重要なお知らせ

静止形不足電圧継電器 (QH-UV1) のお詫びとお願い

不足電圧継電器 形式 QH-UV1 (以下、UVRと略称します。)

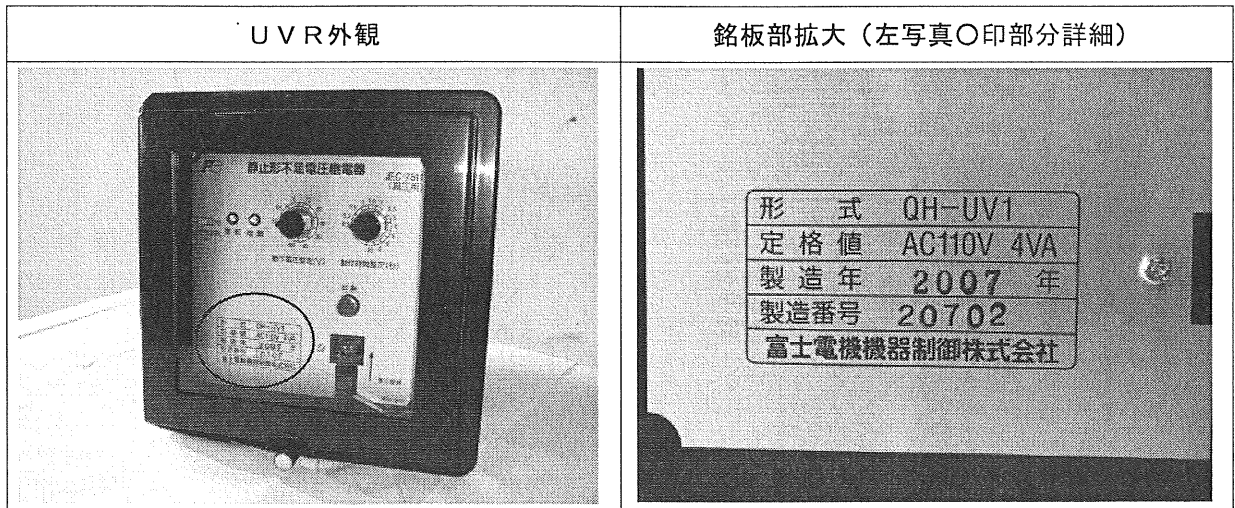
運転中にUVR内部の「トリップ信号用リレー」が不要動作する場合があります。不要動作した場合は回路構成により監視盤に警報表示、または連動する遮断器をトリップさせる可能性があります。

- (1) UVRの制御電源安定化回路に使用しているツェナーダイオードの故障により、UVR内部の制御電圧が低下します。
- (2) この低下により、UVR内部の「トリップ信号用リレー」が釈放して不要動作に至るものです。
- (3) 本ツェナーダイオードの不具合は、これまでの調査でダイオード製造設備のメンテナンス後の調整不足によるものであり、2004年1月製のロットであることが判明しております。
- (4) 当該ロット以外は、不具合がないことを部品メーカーの管理データで確認しております。また、対策として、管理周期の見直し、及び出荷品の評価試験強化を実施していることを確認しております。

大変ご迷惑をおかけ致しますが、不具合対象品の代替品をお送りさせていただきます。なるべく早い機会の交換をお願い申し上げます。
